To: 5.1.2e | 5.1.2e @groningen.nl]
Cc: 5.1.2e | 5.1.2e @groningen.nl]
From: 5.1.2e
Sent: Mon 10/7/2024 9:36:53 AM
Subject: RE: eerste ontwerp Helpermolenstraat
Received: Mon 10/7/2024 9:36:54 AM
[20241001 Helpermolenstraat + opm EB.pdf](#)

Onderwerp: eerste ontwerp Helpermolenstraat

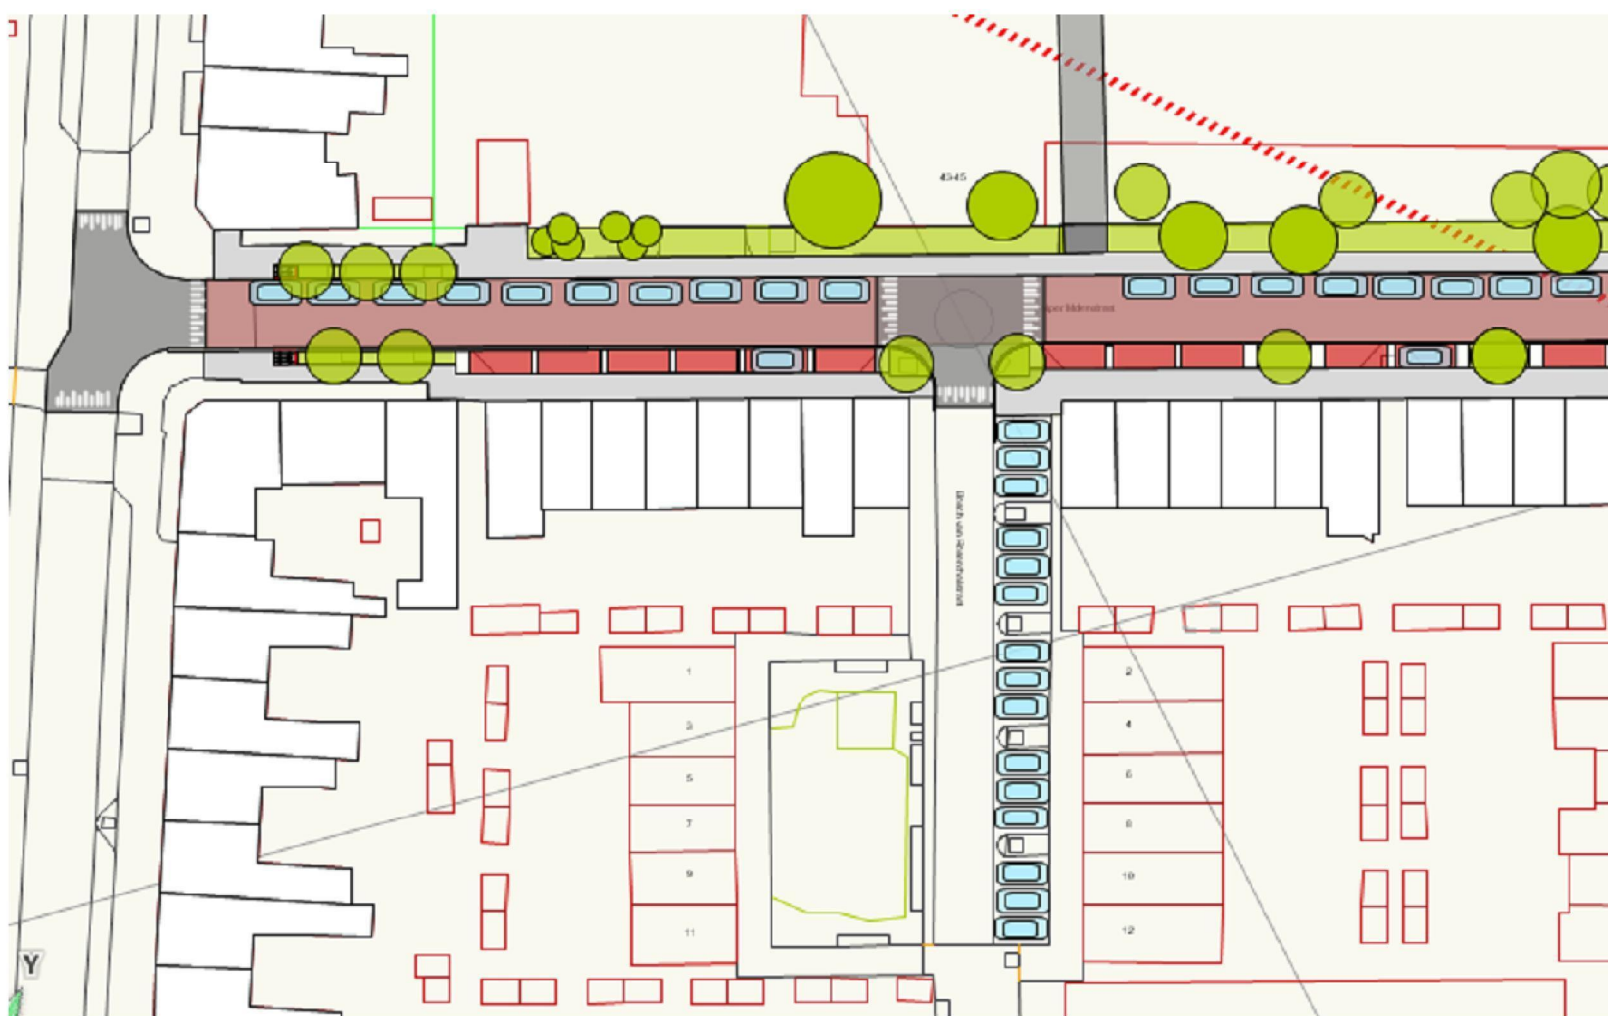
Als ik nu de auto's allemaal optel voor dit gebied dan kom ik op 84 auto's.

De maximale bezetting voor de gele zone is 68 auto's .

De parkeervakken en de blauwe zone voor de fysio zijn bezet in de tijdszone van 8 uur tot 18:00 uur.

Dus ik denk dat we wat extra speelruimte moeten houden voor de drukte overdag? Of is dat niet nodig?

Voor de uitritten en op de verhoogde kruispunten kan niet geparkeerd worden.

Qua kabels en leidingen lijkt dit ontwerp mogelijk te zijn.
